臺北市建築管理工程處 函

發文字號：北市都建照字第1146106861號

主旨：檢送本處114年4月16日營建法規研究小組第419次會議紀
錄1份，各與會單位如有其他補充意見，請於文到7日內具
文提供，請查照。

臺北市建築管理工程處營建法規研究小組第419次會議紀錄

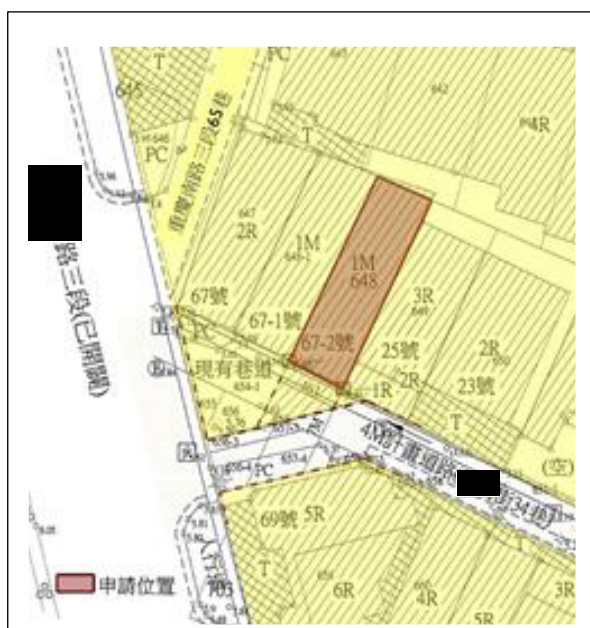
一、有關公共設施用地內建築物申請危老重建計畫，因僅坐落部分地號土地上，惟基地範圍甚廣，致獎勵面積檢討範圍產生爭議，是本府前以112年1月17日府授都建字第1116207097號函請國土署釋示，該函文說明（略以）：「重建計畫範圍內全體合法建築物僅部分建築物拆除重建，並依本條例第6條取得重建計畫範圍內全體土地之建築物容積獎勵，似不符比例原則……」。（參見附圖）

三、有關公共設施用地內部分合法建築物依「都市危險及老舊建築物加速重建條例」申請重建,為避免容積獎勵集中於同一幢(棟)建築物,擬以危老建築物占全基地面積比例做為計算容積獎勵之標準。惟其容積獎勵計算方式,茲擬三個方案,提請討論:

(一) 方案一:以危老建築物之建築面積占全區建築物建築面積之比例。

(二) 方案二:以危老建築物之總樓地板面積占全區建築物總樓地板面積之比例。

(三) 方案三:以危老建築物之坐落地號土地面積占全區建築基地面積之比例。

四、都發局都市規劃科書面意見:有關容積獎勵計算方式,考量本市土地使用分區管制自治條例訂有高度比規定,當建築面積較小時、原建築容積較高時,如以危老建築物總樓地板面積與全區建築物總樓地板面積比例,加計危老獎勵後似容易導致建築物樓層較高,是否會影響其高度比檢討,建請納入考量。

重建條例」第6條重建計畫範圍內建築基地規定，是如以「基地面積」檢討雖具客觀性，惟未必能準確反映實際建築開發密度。相較之下，「建築面積」定義明確、審認簡便，無須進行多層樓地板面積核計，於實務審查上具一致性與作業效率，且其與基地使用具直接比例關係，亦契合內政部國土署函釋之精神。

二、綜合衡酌後，原則上同意採用方案一，即以「危老重建建築物之建築面積占全區建築物建築面積之比例」作為容積獎勵分配基準，既符合法規操作基礎，亦有助於落實公平合理之容積分配。惟如個案具特殊情形，得另提送會議研議處理。

第三種商業區建築基地之寬度(不包含法定騎樓寬度)及深度規定

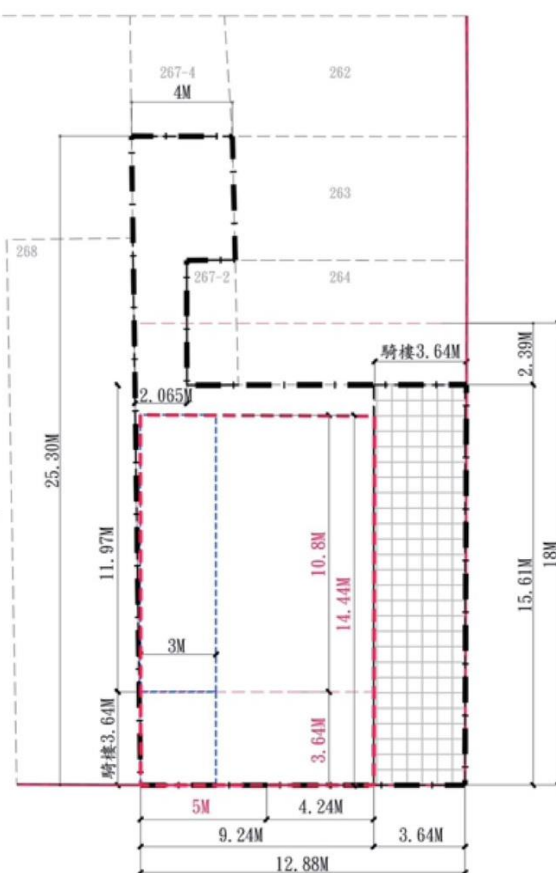
四、提案單位表示，本案建築基地土地使用分區為第三種商業區，若參照「新北市畸零地使用規則」之規定檢討，尚符合規定。

參照「新北市畸零地使用規則」檢討畸零地，**基地寬度**，每增加10公分，其深度得減少20公分，基地深度減騎樓之深度不得小於10.8公尺。

1. 建築基地寬度：12.88-3.64(法定騎)=9.24m
2. 基地寬度增加：9.24-5=4.24m
3. 基地深度得減少：4.24/0.1*0.2=8.48m
4. 基地深度：18-8.48=9.52m(採計10.8m)
減少後之深度不得小於最小深度10.8m
5. 本案為商業區應留設3.64m騎樓
最小基地深度：3.64+10.8=14.44m
6. 基地深度15.61m>14.44m **OK**

- 一、鑒於其他縣市對於畸零地之使用檢討方式，均以「寬度每增加10公分，深度得減少20公分」做為基本換算公式，並對於應退縮空間（如前後院、側院、騎樓、無遮簷人行道、綠帶等）之調整，具有明確量化標準，且都發局都市規劃科書面表示無意見，似可援為本市檢討建築基地寬深度之替選方案。
- 二、本案內容因涉及本市畸零地檢討原則，請臺北市建築師公會協助研析可供本市通案採行之具體方案，經本處召開會議討論後，依行政程序通案簽報核定，再據以辦理。

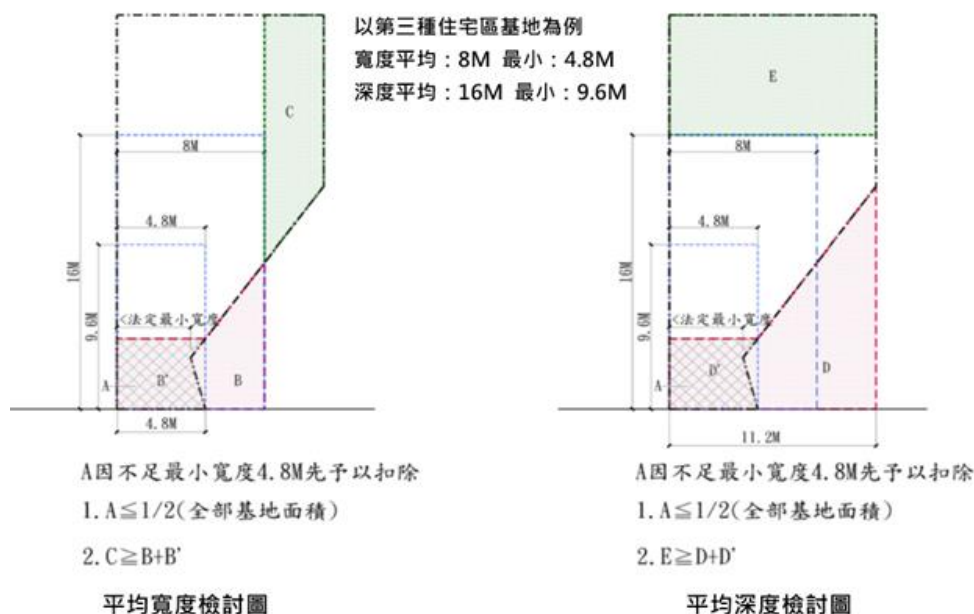
五、提案單位補充，參酌「現行臺北市畸零地檢討執行方式」提具修正檢討方案，如下圖，提請討論。

- (一) 有關本案循例或依其他縣市平均寬深度檢討方式辦理，本科無意見。
- (二) 查案址位屬「第三種商業區（特）（原屬第二種商業區）」，依本市土管自治條例第29條規定，第三種商業區內建築基地之平均及最小寬度分別不得小於5公尺、3公尺；平均及最小深度分別不得小於18公尺、10.8公尺。建築基地面積二分之一以上已符合平均寬深度者，得不受最小寬深度之限制。

基地現況圖

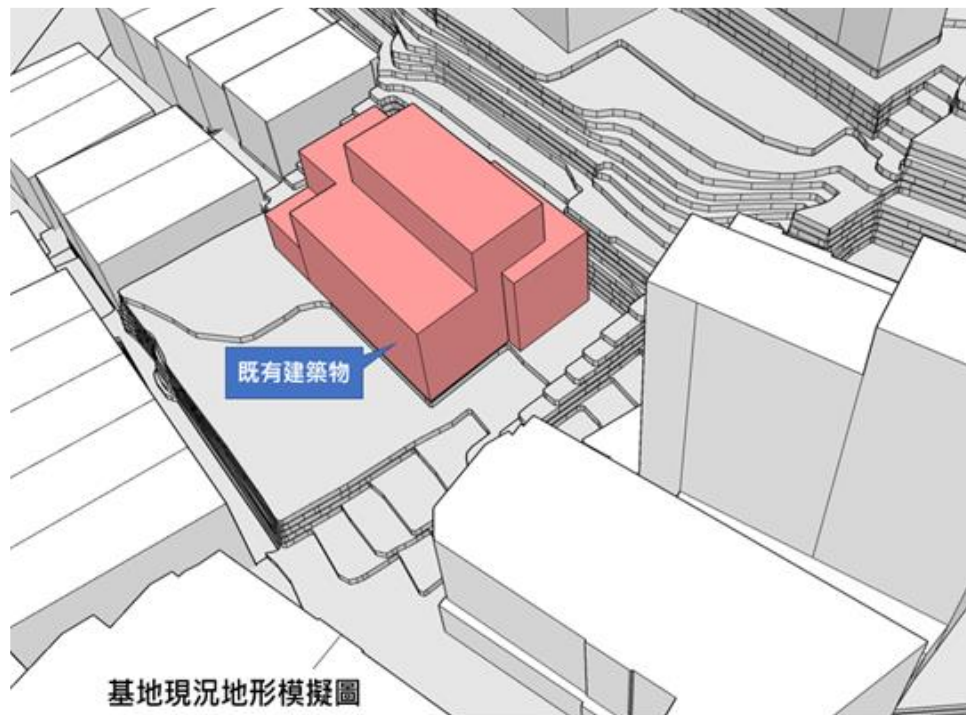
(一) 本案建築基地鄰近山坡地，基地東北側臨未開闢計畫道路部分屬山限區，東南側(公館路145巷)為部分已開闢計畫道路，屬供周邊社區進出通行使用之坡道，可通達本基地。本案原有建築物地面高程與可通達道路(公館路145巷)最高處約有3公尺高差，最平緩處則無高差。

(二) 基地東北側未開闢計畫道路為山坡地地形，目前設有擋土牆作為擋土設施，擋土牆位於本案基地範圍內，擋土牆頂部距本案基地地面高差約3.28公尺，該計畫道路完全無法通行。又擋土牆經台北市土木技師公會鑑定，現況尚屬安全、並且具有穩定邊坡、保全民宅之功用，建議不宜拆除。

(三) 本案前經臺北市議會召開協調會，經都發局表示：基地東北側所臨接之6公尺都市計畫道路無設計道路規劃標高，有關本案人行步道留設之方式，建議依現況順銜接方式留設。另工務局新工處表示：本案道路北側涉及山限區，目前並無開闢道路之計畫。

(四) 惠請同意本案基地於面臨東北側計畫道路部分，得按建築線現況之高程留設寬2公尺無遮簷人行步道；面臨東南側(公館路145巷)留設2公尺之無遮簷人行步道。至於道路截角圓弧範圍，採用不限斜率之坡道(踏階)設計，俾利兩條人行步道得以銜接。

決議：按「都市危險及老舊建築物建築容積獎勵辦法」第5條之立法意旨，係為鼓勵建築地地退縮建築，設置人行步道供公共通行，爰規定退縮建築設置無遮簷人行步道為獎勵項目，並依其退縮寬寬度所貢獻之公益性，規定不同容積獎勵額度。本案沿街留設退縮2公尺人行步道之設計方案，將有利於周邊登山步道之銜接，對都市環境具有公益性，經徵詢出席單位尚無意見，是同意提案單位所擬退縮建築設置無遮簷人行步道之設計方案。
